**INFORMACIÓN
ACLARATORIA AL
ESTUDIO DE IMPACTO
AMBIENTAL CATEGORÍA
I**

**PROYECTO: PH ALLURE AT
PUNTA PACÍFICA**

**PROMOTOR: SIVLER AND
GOLD DEVELOPMENT, INC.**

En respuesta a las preguntas solicitadas

PLANTA NIVEL -100

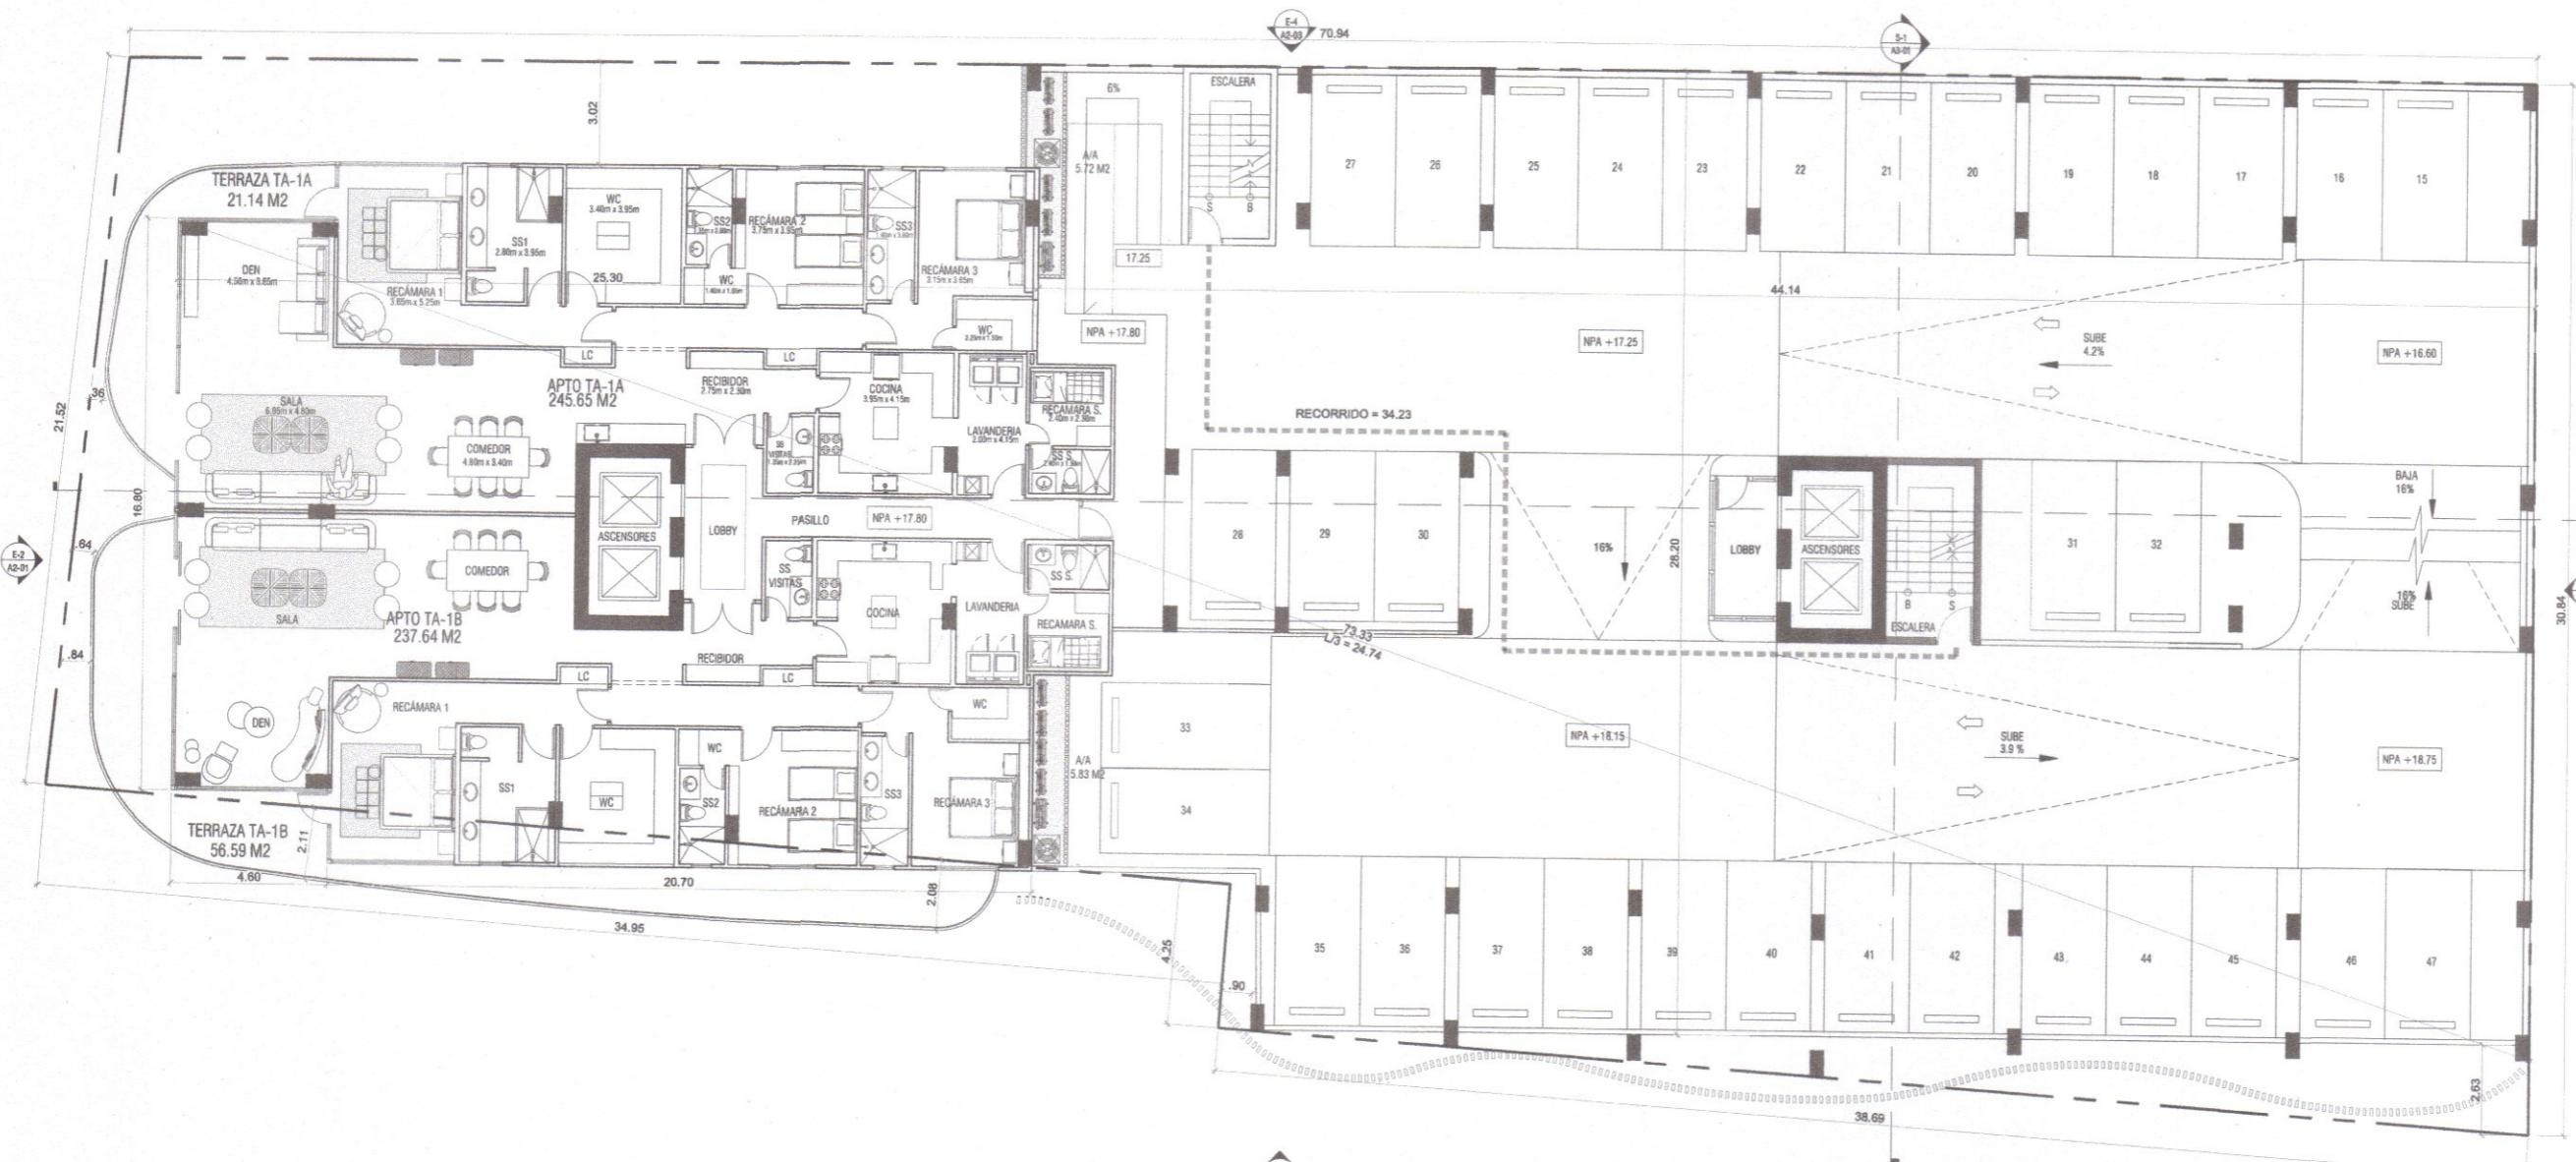
1. En la Página No. 16 contenido 4.0 DESCRIPCION DEL PROYECTO, OBRA O ACTIVIDAD, el detalle de las áreas no es congruente con los planos.

Nivel -100:

Compuesto por: dos (2) módulos de ascensores, un ascensor individual, dos (2) módulos de escaleras, estacionamientos comerciales, tanque de agua, cuarto eléctrico residencial, cuarto eléctrico comercial, tinaquera, planta eléctrica.

b. R/ se adjunta planos en anexos y en formato digital
